ROZDEĽOVNÍK

Vysvetlenie informácií I.Názov zákazky: „**Výmena ložísk na mostoch D1-329, D1-332 a SO-206**“

V projektovej dokumentácii, vo výkrese č. 22-0090a_D332_002, je uvedený rozsah búracích prác. V časti 4) Príslušenstvo mosta je uvedené: „Je zakázané použiť pneumtické zbíjacie kladivá. Pripúšťa sa použitie vodného lúča a len v nevyhnutných prípadoch použitie ručného búrania.“

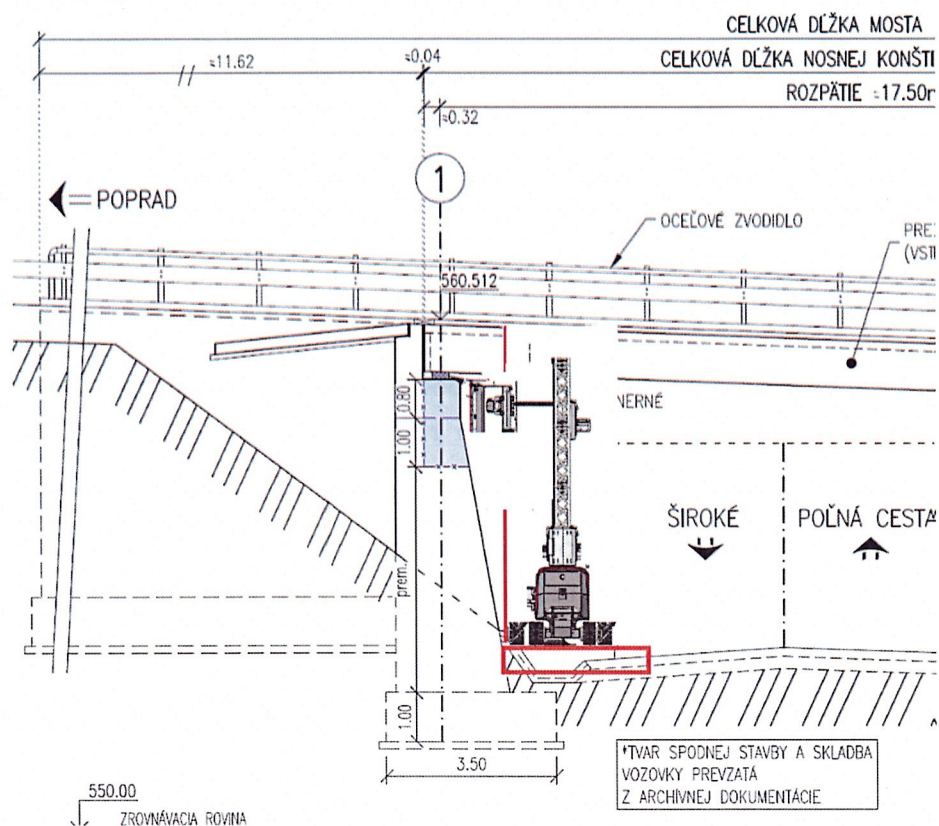
Podľa našich dlhoročných skúseností s obdobnými stavebnými prácami tj. búranie vodným lúčom trvá vybúranie 1 m³ betónu technológiou vodného lúča približne 2 dni pri ručnom búraní a pri špecializovanom strojovom búraní je výkonnosť vyššia a to približne 2-3 m³ za jeden deň (v závislosti od previazanosti konštrukcie opory), avšak pri tomto búraní potrebujú potrebný manipulačný a pracovný priestor. Celkový objem búracích prác predstavuje približne 90 m³, čo by znamenalo pri ručnom búraní, že len búranie jednej opory v jednej etape (napr. ľavý most, opora č.1) by trvalo približne 42 dní. Pri strojovom búraní by to trvalo 9-11 dní na jednu oporu, pričom stroj pre búranie vodným lúčom vyžaduje pracovný manipulačný priestor, pričom nie je úplne zrejmé, že bude možné vytvoriť manipulačný priestor k strojnému búraniu vodným lúčom medzi oporou a skružou. Takto stanovená technológia by mohla významne ovplyvniť splnenie časového harmonogramu stavby.

Aby bola časovo reálna a zároveň dodržaná lehota výstavby a obmedzenia dopravy pri dodržaní projektantom navrhovanej etapizácií, verejný obstarávateľ predĺžil celkovú lehotu vykonania diela na mostoch ev.č. D1-329 a D1-332 na maximálne 143 dní odo dňa začatia realizácie prác a lehotu na obmedzenie dopravy na maximálne 136 dní od začatia realizácie prác s obmedzením dopravy.

KĽZ A-A M 1:100

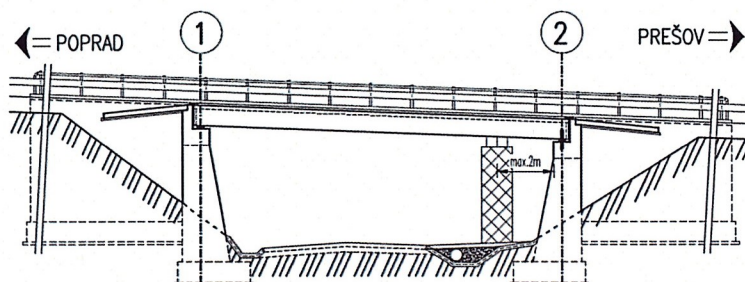
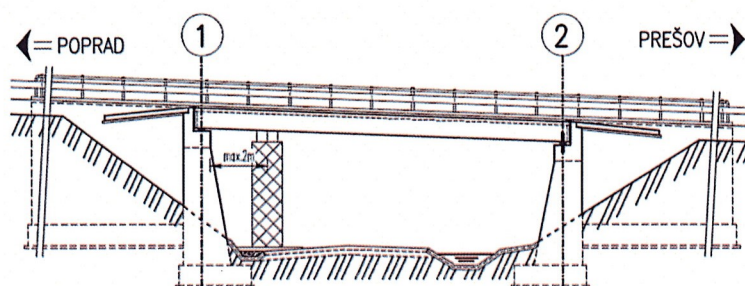
V technickej správe, v časti 3. Technické riešenie mosta, podčasti 3.3 Rozdelenie stavebných prác, bode 3.3.1 Výmena poškodených ložísk sa uvádza: „Z dôvodu, aby sa predišlo komplikáciám so zabezpečením stability mosta v horizontálnom smere, budú ložiská vymieňané vo viacerých etapách (pozri výkres č.207).“ A to konkrétne:

To znamená, že je predpísaná etapizácia do 4 etáp z dôvodu stability v horizontálnom smere.

S ohľadom na predpísanú etapizáciu výstavy do 4 etáp (viď vyššie a tiež výkres č.207) to znamená že minimálna doba realizácie všetkých 4 etáp je 136 dní, čo je zároveň aj minimálnym potrebným časom na obmedzenie dopravy a tiež minimálnou dobou výstavby mostného objektu.

Zo súťažných podkladov a projektovej dokumentácie s ohľadom na vyššie uvedené vyplýva nesúladi / rozpor v požiadavkách doby výstavby a obmedzenia dopravy a reálnosti doby realizácie v 4 etapách s predpísanou technológiou búracích prác „búranie vodným lúčom“. Predpísané lehoty uvedené v SP je možné dodržať len za podmienky zlúčenia etáp uvedených (viď vyššie a tiež výkres č.207) v rámci mosta v jednom jazdnom pruhu a to nasledovne:

Môže verejný obstarávateľ spresniť a jednoznačne potvrdiť, či je možné zlúčiť projektantom navrhovanú etapizáciu (zdvih NK LM na oboch oporách v jednej etape a následne NK PM na oboch oporách v druhej etape) tak aby bola časovo reálna a zároveň dodržaná lehota výstavby a obmedzenia dopravy uvedená v SP?
